大飯発電所保安規定審査資料	R4
提出年月日	2020年6月16日

大飯発電所原子炉施設保安規定変更認可申請書  
審査資料

関西電力株式会社

(1) 組織改正に伴う職務内容の変更

# 1. 組織改正の概要・目的 (2 / 7)

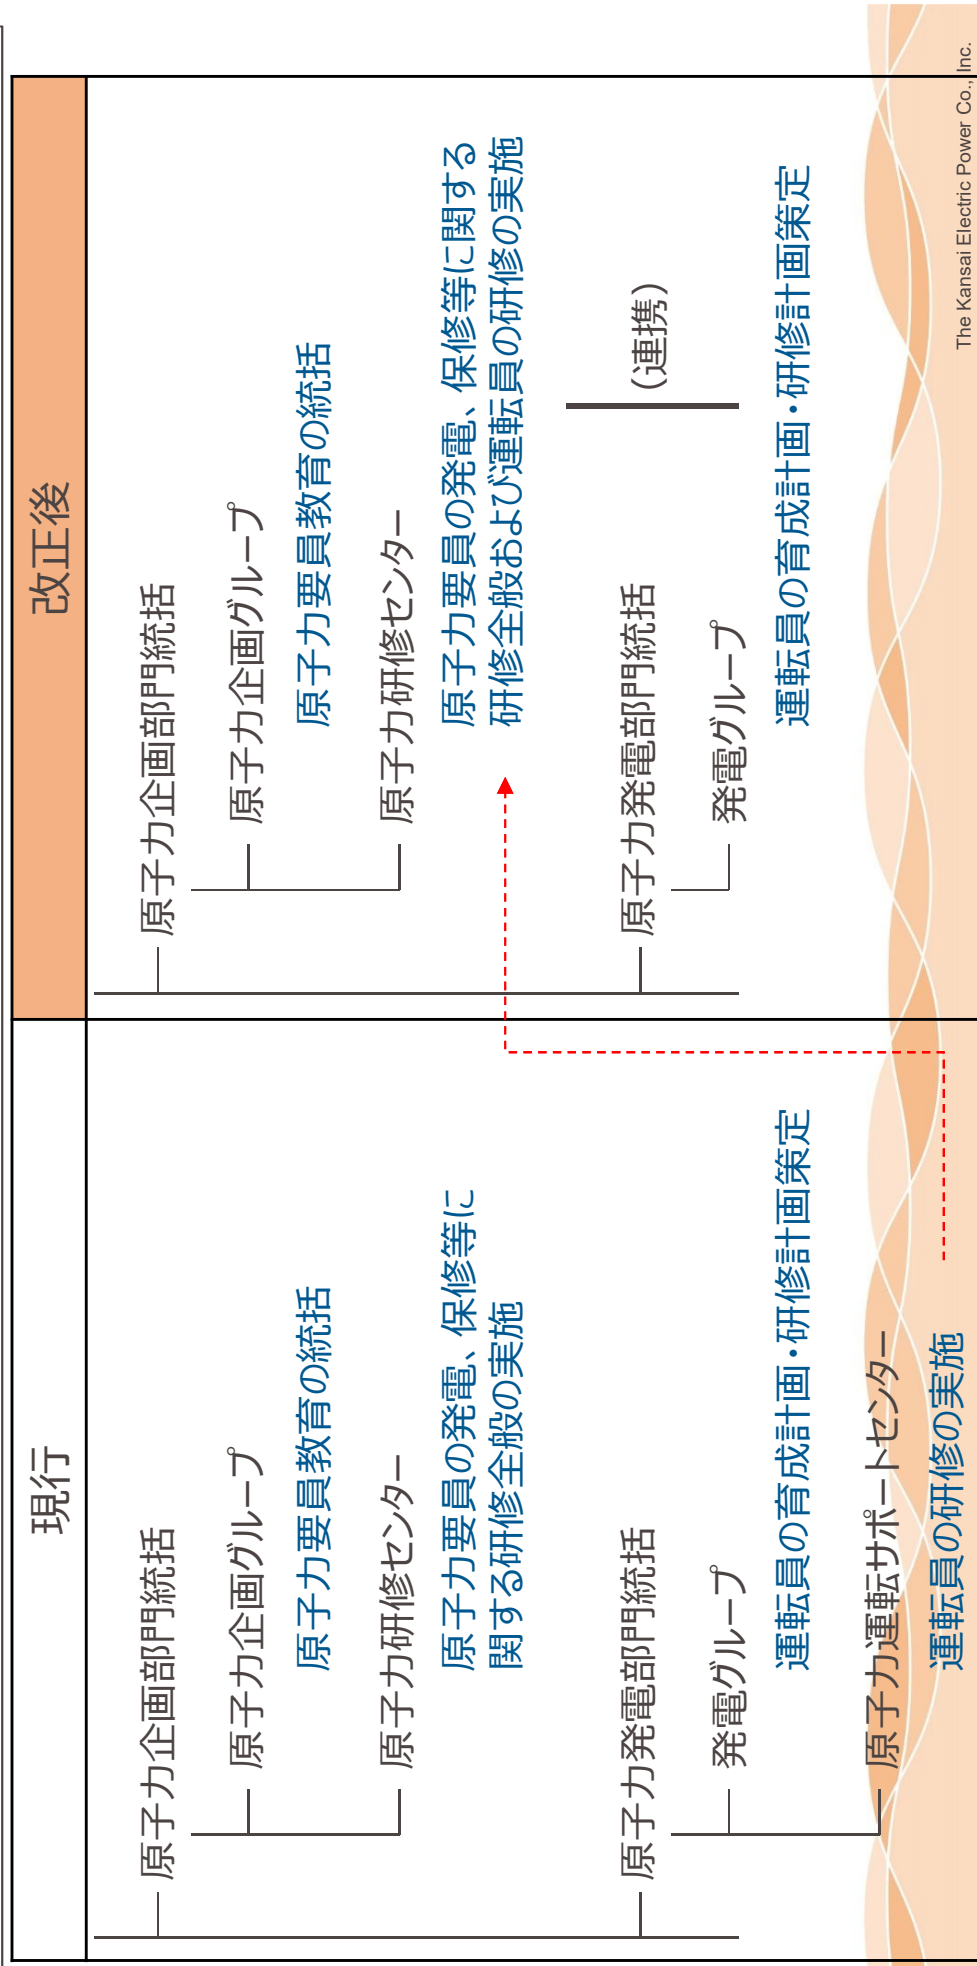
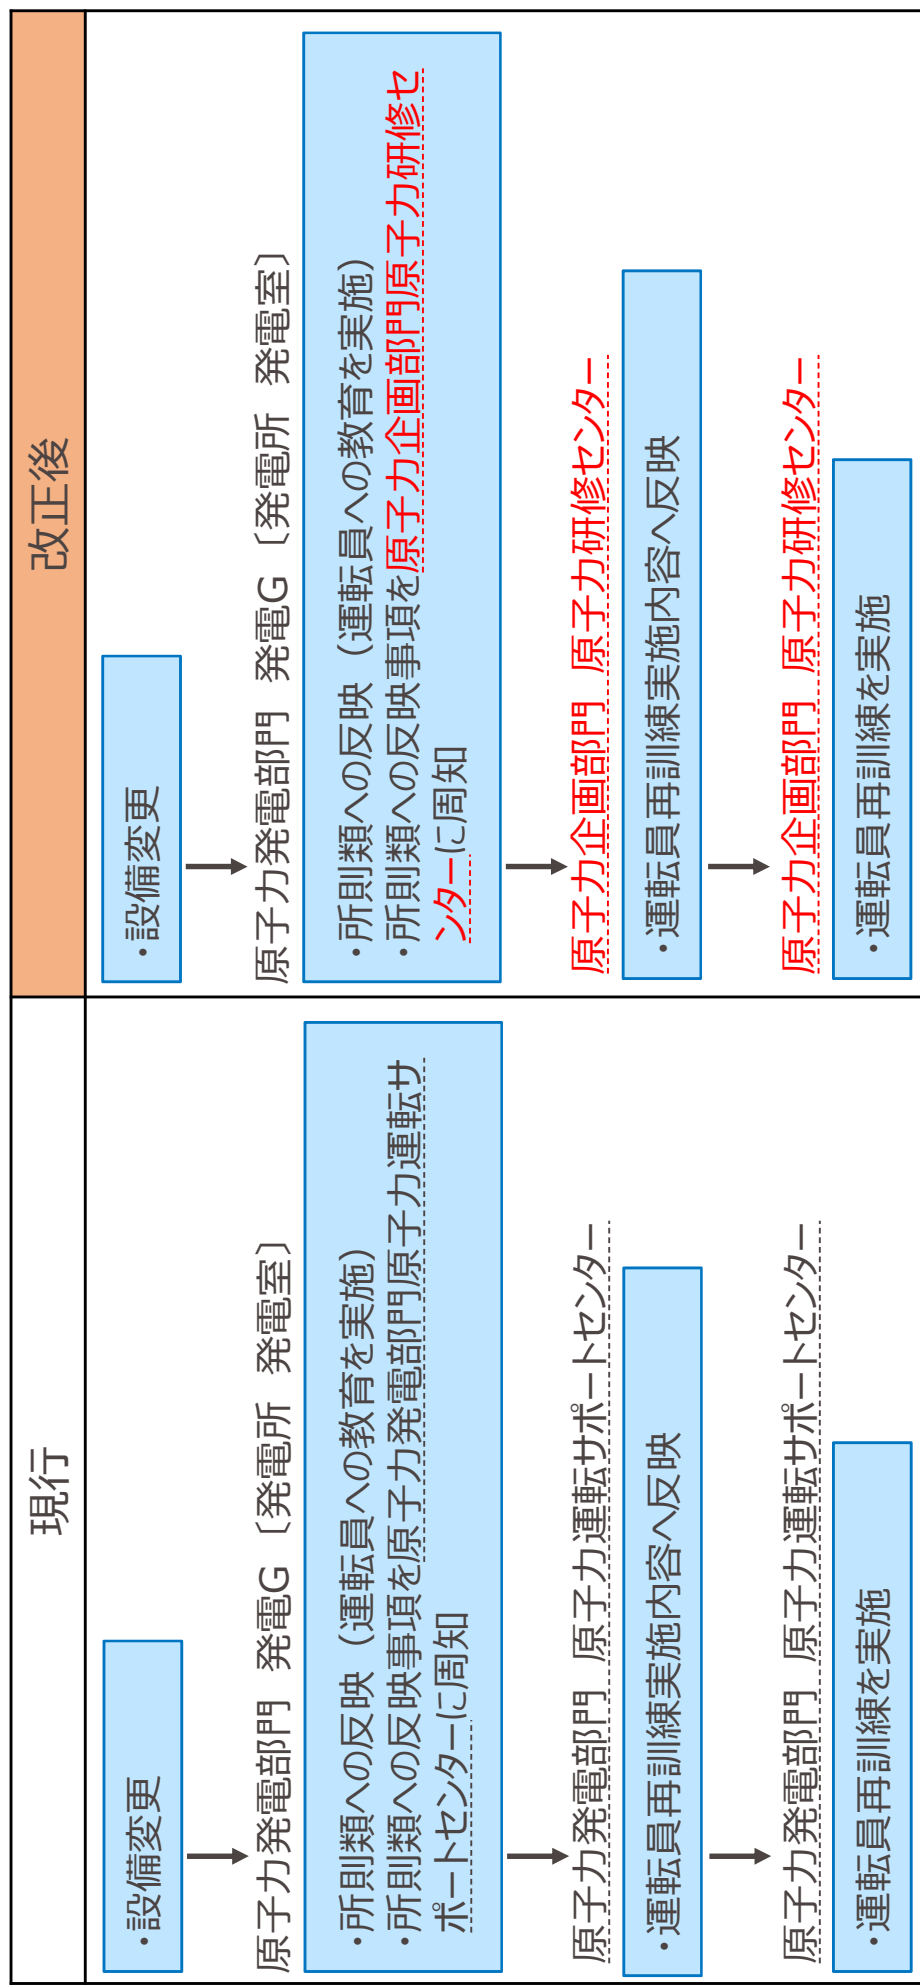
- 運転員を含む原子力要員の教育の統括は原子力企画グループが実施しており、その下で運転員の育成計画や研修計画について発電グループが策定しているが、今回の組織改正にてこの役割は変わらない。
- 組織改正により、原子力運転サポートセンターで実施している運転員の研修を原子力研修センターにて実施することとなり、組織上の位置づけは変わるが、研修内容はこれまでと同様に実施する。
- 必要な運転員を将来にわたり確保する育成計画及び研修内容の計画を策定することは、原子力研修センターと十分に連携しながら、今後引き続き発電グループで実施する。
- 以上のことから、本組織改正により運転員の育成上問題となることはない。

○設備が変更となった場合には、社内の設備変更管理の仕組み（参考資料P19参照）により所則類が変更が行われ、それに伴い運転員の訓練実施内容への反映が行われることになるが、以下の通り組織改正が行われた後もこの仕組みは維持することから、引き続き運転員の力量付与は適切に行える。

## 組織改正に伴う業務移管について

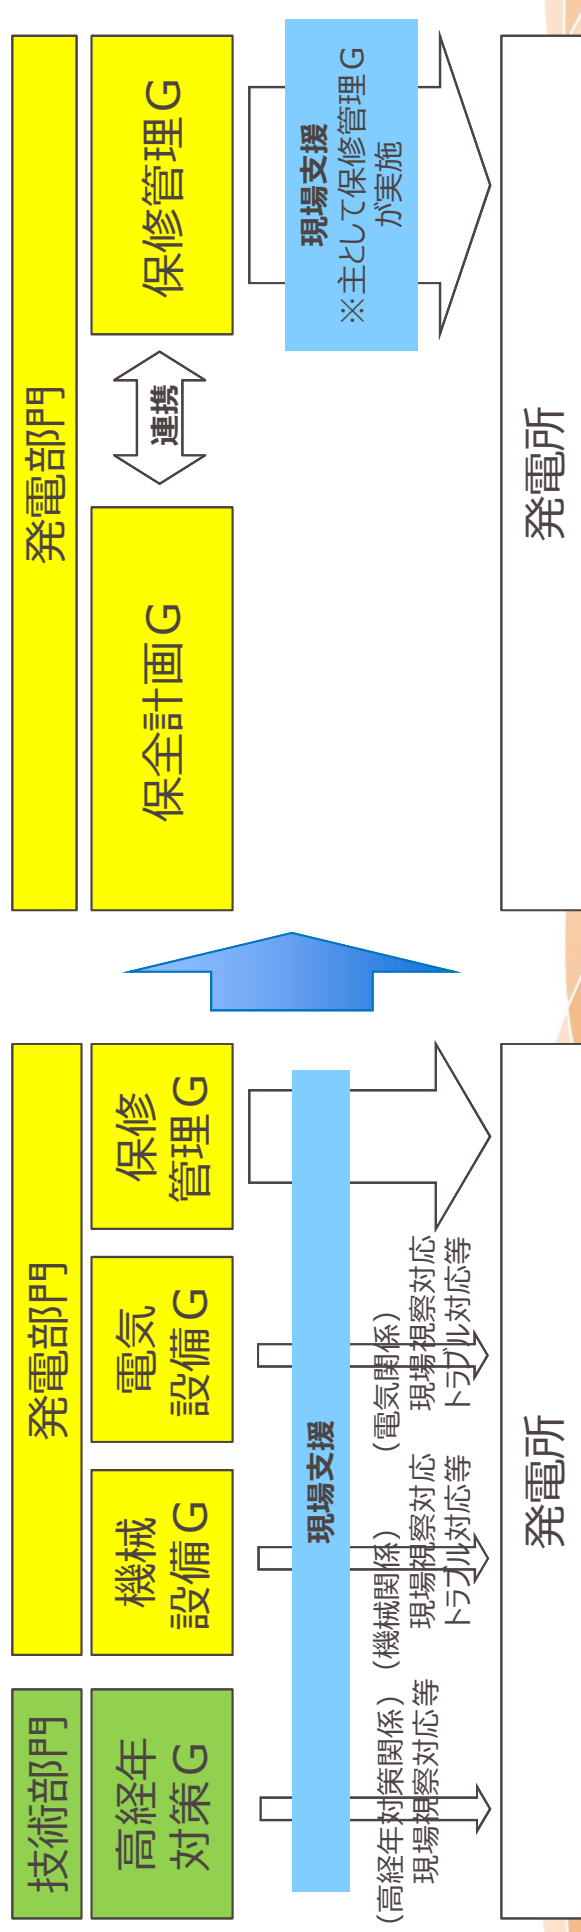
- 基本的には、組織改正後、  
 保修管理グループ…現場支援機能を集約  
 保全計画グループ…高経年対策機能および中長期的な工事計画  
 の職務分担とすることを考えていることから、現在の機械設備グループ、電気設備グループ、高経年対策  
 グループの3グループの業務が保全計画グループの業務に集約させることになるが、一部、直接現場を  
 支援していた業務（現場で対応する業務の本店としての支援等）について、保修管理グループに移管  
 されるものもある。
- 保安規定120条の6に規定されている業務を含めた高経年対策に係る業務全般について、基本  
 的に全て保全計画Gにて実施する。

# 1. 組織改正の概要・目的 (6 / 7)

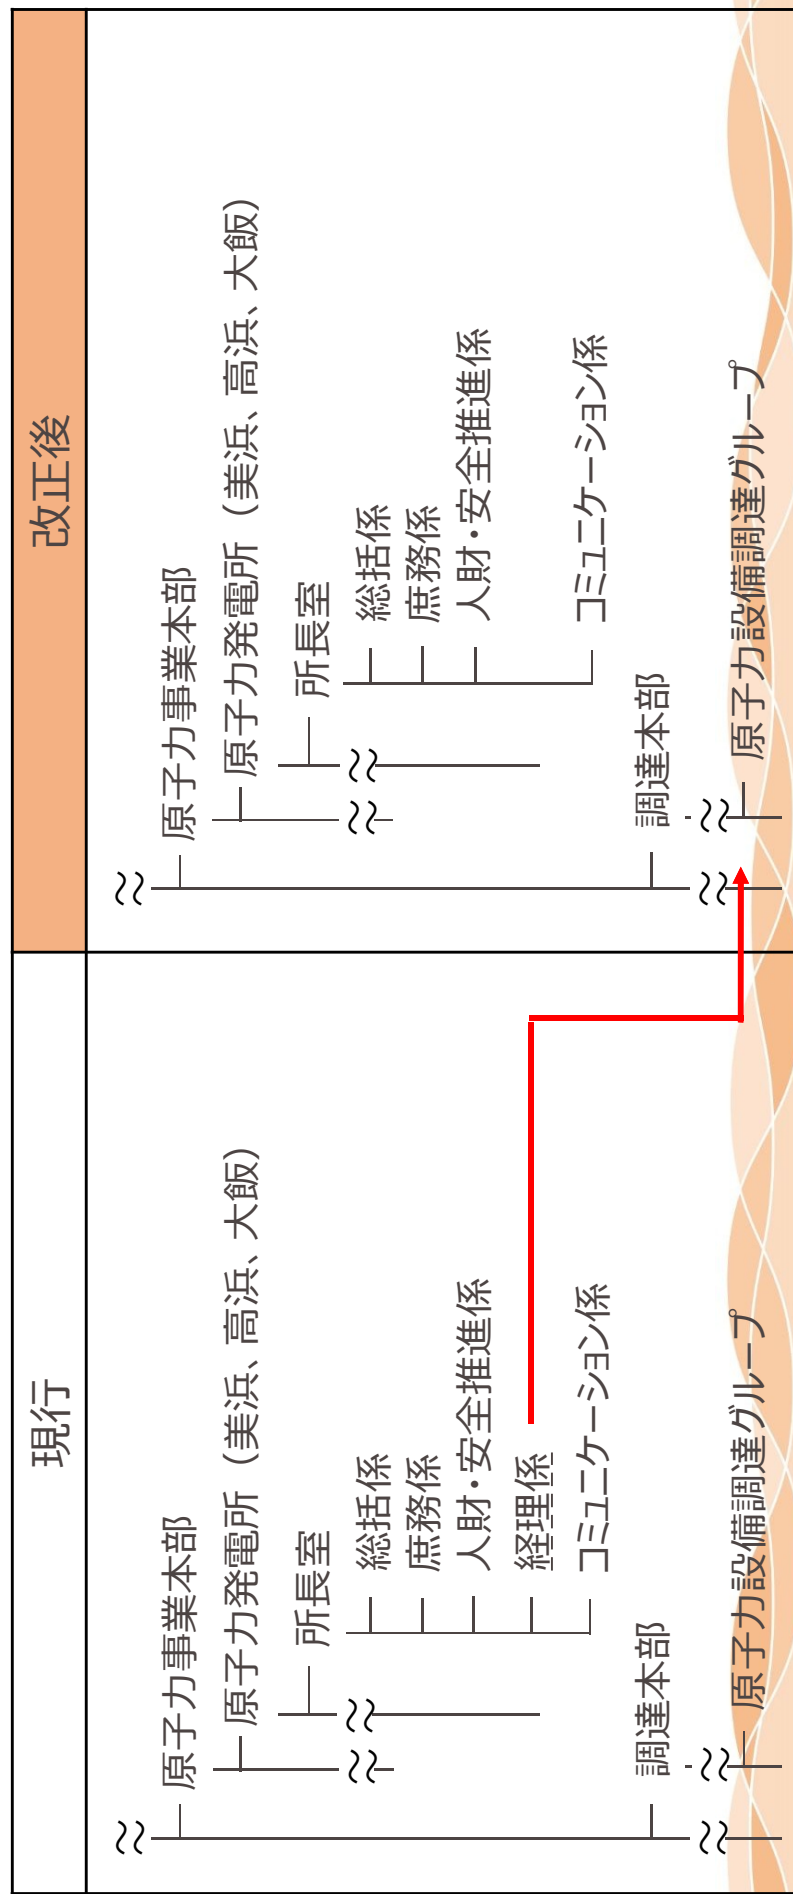
発電所が現状有している調達先管理業務等を調達部門に移管することに伴い、美浜発電所、高浜発電所および大飯発電所の所長室経理系を廃止する。

金品受取問題を踏まえた業務改善計画の一部である「工事の発注・契約に係る業務の適切性および透明性を確保するための取り組み」として、発電所が有している契約権限を調達部門に移管することにより実施権限と契約権限の分離を行う。これに伴い、発電所において主たる業務として契約管理等を行っている美浜、高浜および大飯発電所所長室の経理系を廃止する。

## 取引先の評価等への影響について

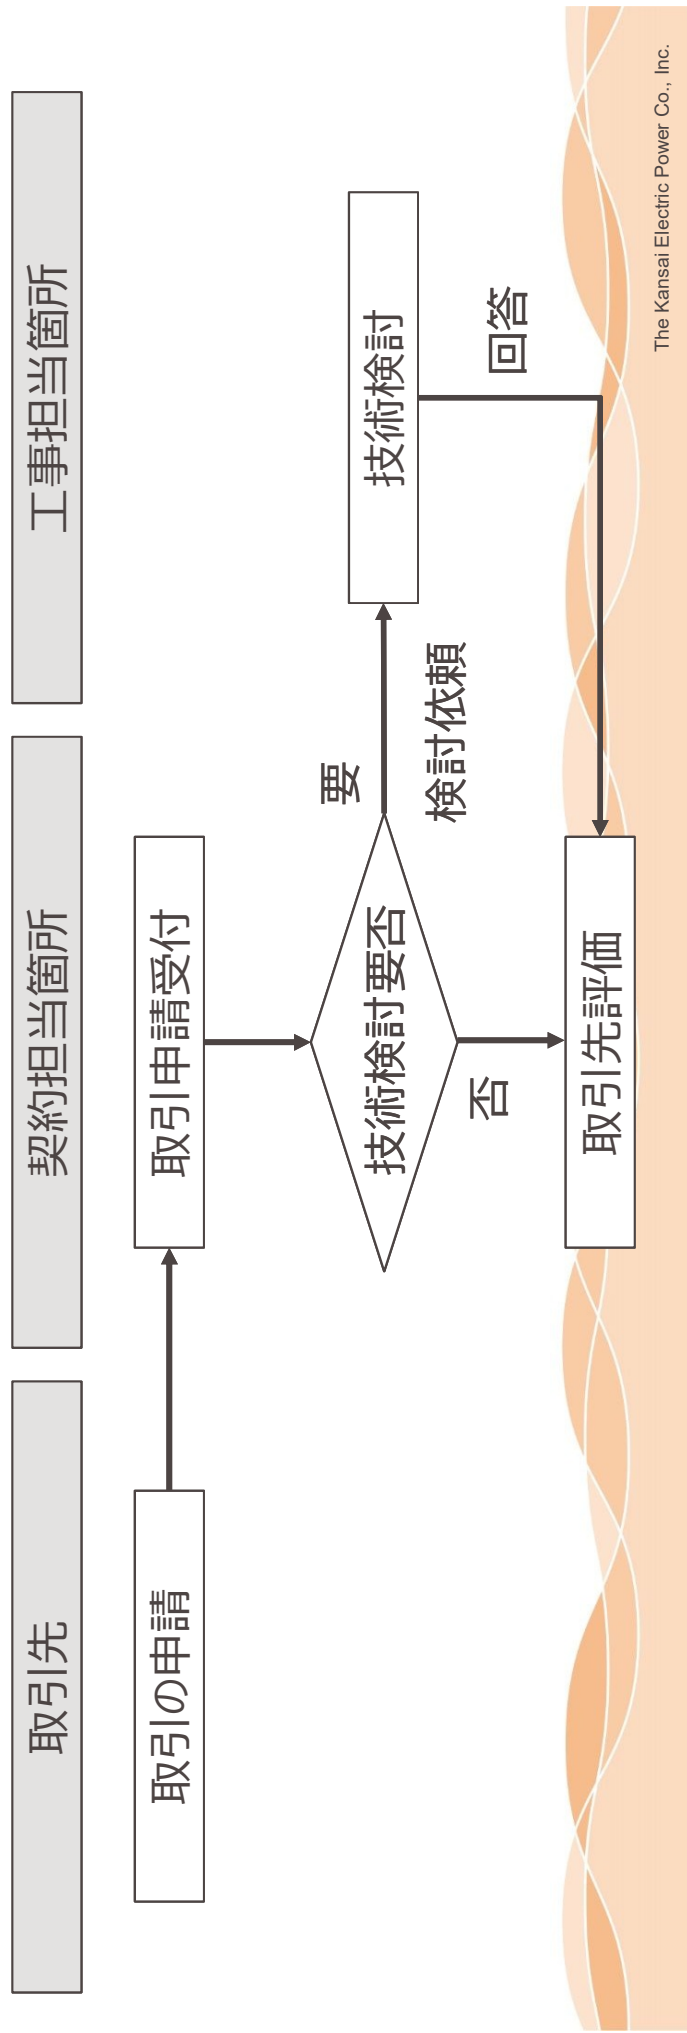
- 取引先の適正な管理を図ることを目的として、社内標準（原子力部門における調達管理通達・要綱）において、契約担当箇所が取引先の評価等を実施する仕組みを構築している。（参考資料P21～25参照）
- 契約担当箇所は、取引先の評価にあたり、必要に応じて工事担当箇所に技術検討を依頼する運用を定めている。（参考資料P25参照）
- 今回の組織改正により契約担当箇所が調達本部に集約されることとなるが、以上の運用を継続的に行うことから、取引先の評価等への影響は無い。（この仕組みは、工事計画認可申請書における「設計及び工事に係る品質マネジメントシステムに関する説明書」にも記載（参考資料P26参照））
